## WYJAŚNIENIE

*Dotyczy: Wyjaśnienia zmian w planowanym zagospodarowaniu terenu w stosunku do przedstawionego w dokumentacji ANALIZA ZAGROŻENIA POWODZIĄ (MODELOWANIE HYDRAULICZNE 2D DLA STANU ISTNIEJĄCEGO ORAZ PROJEKTOWANEGO) W REJONIE PLANOWANEGO PUNKTU SELEKTYWNEJ ZBIÓRKI ODPADÓW KOMUNALNYCH W GMINIE GRÓDEK NAD DUNAJCEM w ramach zadania pn.: „Budowa Punktu Selektywnego Zbierania Odpadów Komunalnych w miejscowości Bartkowa - Posadowa, gmina Gródek nad Dunajcem” do przetargu nr 121300425 z sierpnia 2021 r.*

Na rysunkach poniżej przedstawiono lokalizację planowanych miejsc postojowych (obrys nasypu na czerwono) na terenie w stanie istniejącym i planowanym.

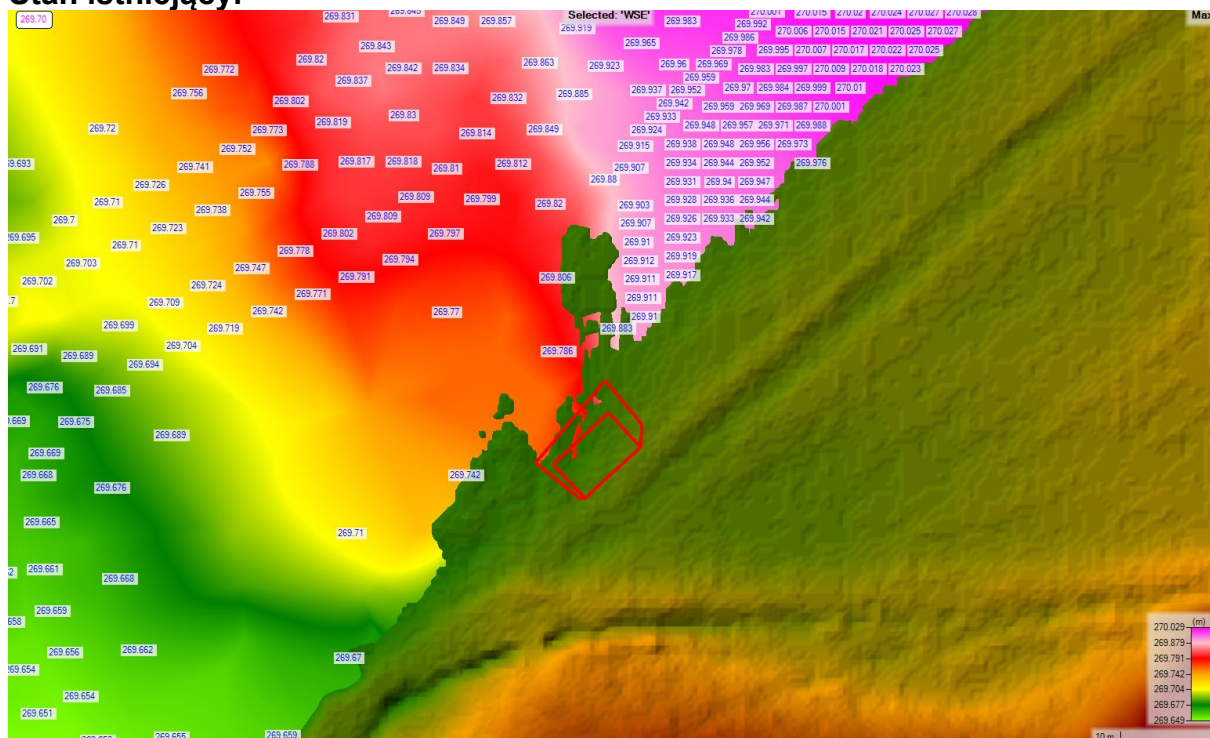
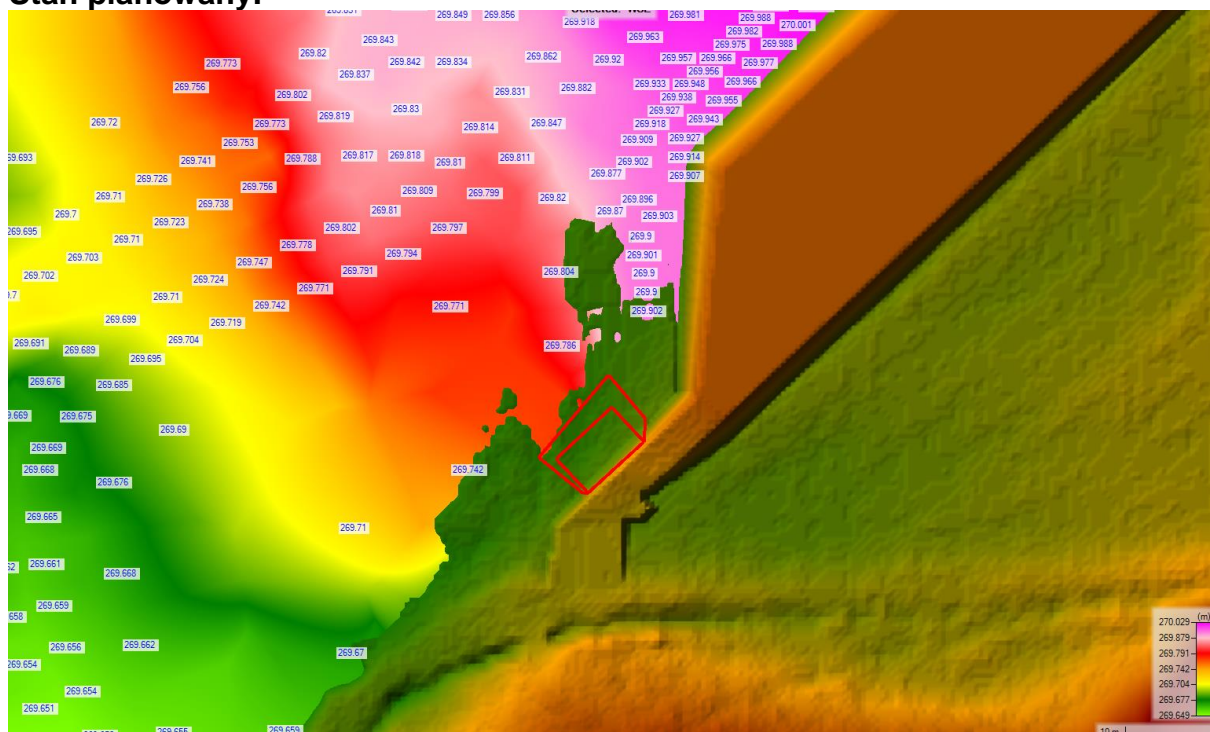
Zmiana w planowanym zagospodarowaniu terenu, polegająca na doprojektowaniu miejsc parkingowych na nasypie, przylegającym do nasypu planowanej drogi dojazdowej do PSZOK w Gródku nad Dunajcem w opinii autorów opracowania ANALIZA ZAGROŻENIA POWODZIĄ (MODELOWANIE HYDRAULICZNE 2D DLA STANU ISTNIEJĄCEGO ORAZ PROJEKTOWANEGO) W REJONIE PLANOWANEGO PUNKTU SELEKTYWNEJ ZBIÓRKI ODPADÓW KOMUNALNYCH W GMINIE GRÓDEK NAD DUNAJCEM nie zmienia wniosków z analizy i nie ma żadnego wpływu na warunki przepływu wód w korycie i dolinie, nie powodując zwiększenia zagrożenia powodziowego na Przydoniance.
